Европейская экономическая комиссия**Комитет по внутреннему транспорту****Рабочая группа по таможенным вопросам,
связанным с транспортом****Группа экспертов по концептуальным
и техническим аспектам компьютеризации
процедуры МДП****Первая сессия**

**Концептуальные, функциональные
и технические спецификации eTIR — версия 4.3:****Поправки****Поправки к концептуальной, функциональной
и технической документации — версия 4.2a****Записка секретариата****I. Введение — Мандат**

Рис. I
 Диаграмма статусов гарантии

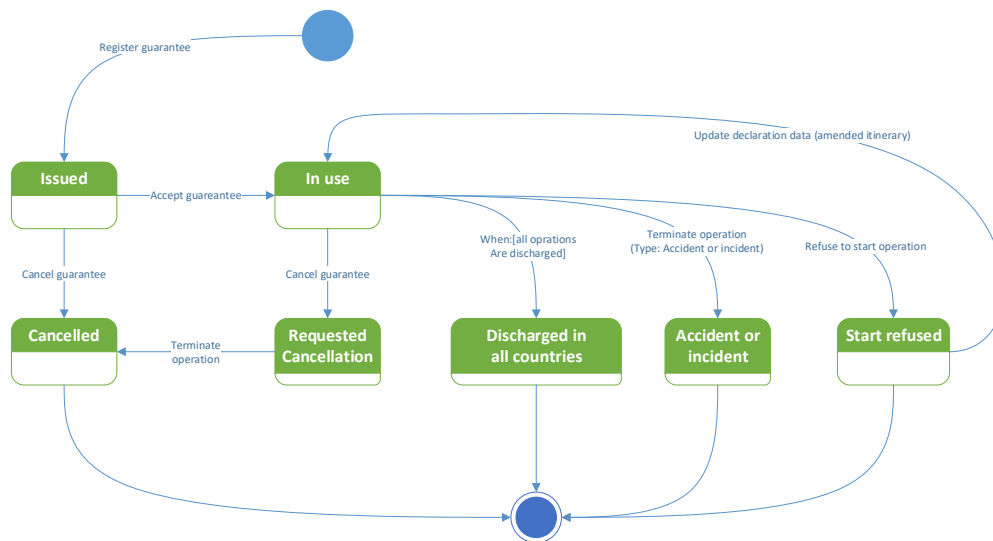
36. Рис. 1.12 (Диаграмма отказа начать операцию МДП) в документе, содержащем функциональные спецификации eTIR, показывает, что после получения сообщения об отказе начать операцию (I17) международная система eTIR отменяет гарантию. Однако в ходе пересмотра рис. 3 (Диаграмма статуса гарантии) концептуального документа eTIR GE.1 согласилась добавить новый «окончательный» статус гарантии (отказ начать операцию), который следует использовать после получения сообщения об отказе (см. ECE/TRANS/WP.30/2020/7, пункт 7).

37. В ходе неофициального подготовительного совещания эксперты придерживались мнения о том, что статус «отказ начать операцию» следует сохранить и что, кроме того, он не должен быть окончательным: напротив, если транспортное средство в состоянии возобновить операцию в обратном направлении, покрытую той же гарантией, то после начала первой операции в ходе обратного рейса статус гарантии можно вернуть в режим «используется». Если Группа экспертов согласится с этой точкой зрения, то рис. 3 (Диаграмма статуса гарантии) концептуального документа eTIR следует изменить в соответствии с приведенным ниже рисунком, а описания, диаграммы действий и диаграммы последовательности, связанные со случаями отказа начать операцию и обновления данных декларации, изменить соответствующим образом.

Рис. II
Перечень кодов 12

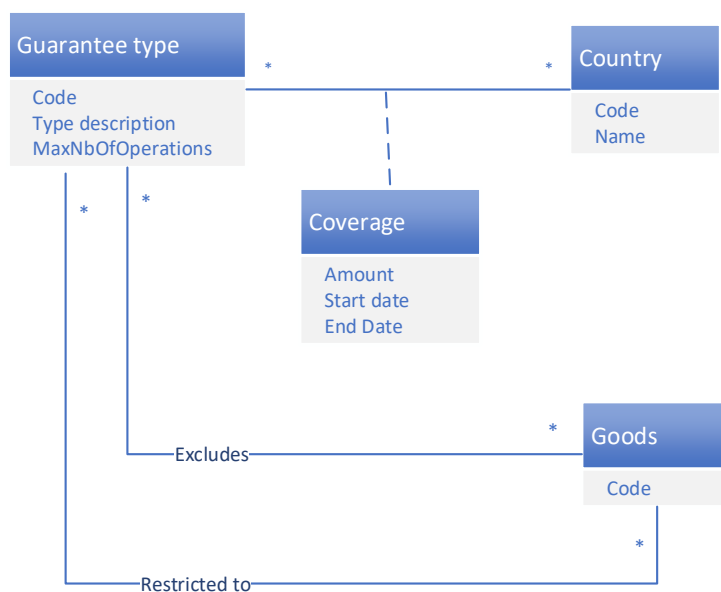
54. На рис. 1.16 документа, содержащего версию 4.2 функциональных спецификаций eTIR, четко показано, что тип гарантии должен также определяться с учетом их географического охвата, а также ограничений или исключений, касающихся соответствующих товаров. Что касается географического охвата, то вышеуказанные типы электронных гарантий ограничиваться теми странами, которые принимают участие в пилотном проекте eTIR. Что касается исключения товаров, то эти гарантии исключают табачные изделия и соответствующие алкогольные напитки.

55. На рис. 1.16 также показано, что в настоящее время в таблице «тип гарантии» также предусмотрен атрибут «сумма». Однако с учетом текущего применения процедуры МДП в случае переноса атрибута «сумма» на «страховое покрытие» связь между «типом гарантии» и «страной» позволит видеть, что максимальная сумма, покрываемая гарантийной цепью, в разных странах может быть разной. Кроме того, включение даты начала и окончания применительно к данному виду связи позволит также видеть, что максимальная сумма покрытия может меняться с течением времени. Наконец, замена описания товара кодом товара позволила бы более точно определить, какие товары исключены из соответствующего вида гарантии или на какие товары действие соответствующего типа гарантии ограничено. На диаграмме классов ниже показано, каким образом можно было бы отразить эти изменения на рис. 1.16:
